Znak sprawy: ZP.271.2.2024

WYJAŚNIENIA NR 1 TREŚCI SPECYFIKACJI WARUNKÓW ZAMÓWIENIA

Nazwa nadana Zamówieniu: Modernizacja istniejącego oświetlenia ulicznego na terenie gminy Łąpsze Niżne

PYTANIE 14:

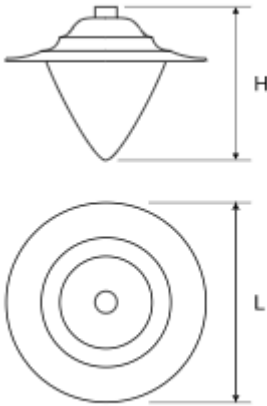
Zamawiający w dokumencie „Modernizacja istniejącego oświetlenia ulicznego na terenie gminy Łąpsze Niżne” zamieszcza zdjęcia opraw ALBANA oraz stylizowanych prezentując wymagany wygląd. Czy za równoważne rozwiązanie dla obu sylwetek Zamawiający uzna sylwetkę zgodną z rysunkiem:

o wymiarach: L=561mm; H=426mm +/- 5%?

Zamawiający informuje, iż dla opraw stylizowanych oraz opraw typu ALBANA oczekuje opraw LED o podobnym kształcie i wymiarze nawiązującym do opraw istniejących, jak również o takich samych parametrach oraz certyfikatach jak dla opraw ulicznych.
